SERVICE INFO – INA 0000

Endring i utforming for venderulle 532 0433 10

Venderulle 532 0433 10, tidligere utforming (A) og ny utforming (B)

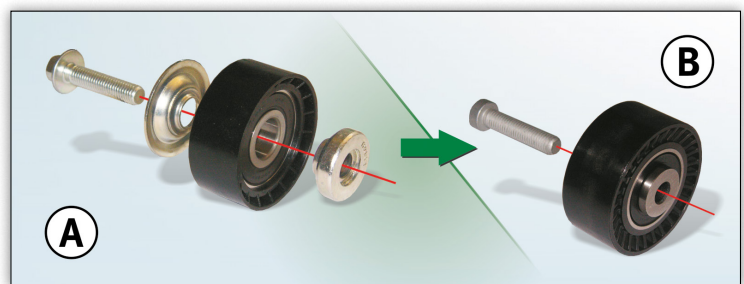
Utformingen til venderullen 532 0433 10 har blitt endret som en del av vår innsats for å kontinuerlig utvikle våre produkter.

I den nye utformingen leveres ikke platen og skiven (Bilde 1, A) lenger som enkelte artikler, noe som var tilfellet tidligere. Disse komponentene har blitt integrert i den nye varianten (Bilde 1, B) og er nå en integrert del av venderullen.

I overgangsfasen vil vi kanskje ha en blandet lagerbeholdning av begge typene. Begge versjoner oppfyller de relevante tekniske spesifikasjonene og kan brukes uten begrensninger.

Venderullene under A og B (se bilde) må bare monteres ved hjelp av den medfølgende bolten.

Rulle A: M10x45, sekskantbolt med krage

Rulle B: M10x45, Torx-bolt
